**第53条（多量の放射性物質等を放出する事故の拡大の防止）
のうち、「使用済燃料損傷防止」の指摘に係る回答**

2021年10月26日

**日本原子力研究開発機構 大洗研究所
高速実験炉部**

No. 156【第53条（多量の放射性物質等を放出する事故の拡大の防止）】

【スカイシャインガンマ線による敷地境界における実効線量】

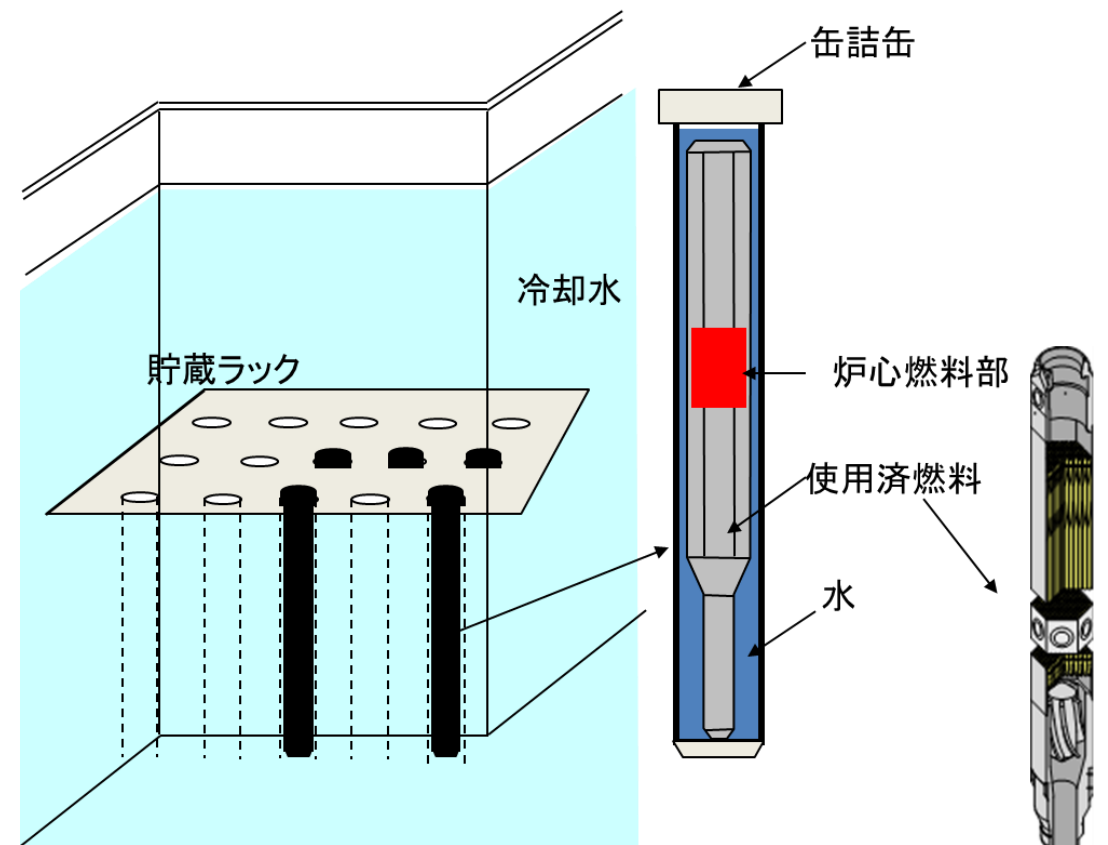
- 第一使用済燃料貯蔵建物及び第二使用済燃料貯蔵建物の貯蔵設備におけるリスクについて説明すること。

- 第一使用済燃料貯蔵建物（第1SFF）及び第二使用済燃料貯蔵建物（第2SFF）の水冷却池の冷却水が喪失することを仮定し、使用済燃料の健全性及びスカイシャインガンマ線による敷地境界における実効線量について評価した。以下に示すように、使用済燃料の健全性は確保されるとともに、スカイシャインガンマ線による敷地境界における実効線量は5mSv（7日間）を下回ることから、リスクは小さいと判断できる。

| 方向 | 評価点 敷地境界までの距離 (km) | 実効線量 | |
|-----------|-----------------------|----------------------|----------------|
| 第2SFFの東方向 | 0.18 | 5.5×10^{-3} | 0.92 |

リスクが小さいことの判断基準：5mSv（7日間）

リスクは小さいと判断できる。
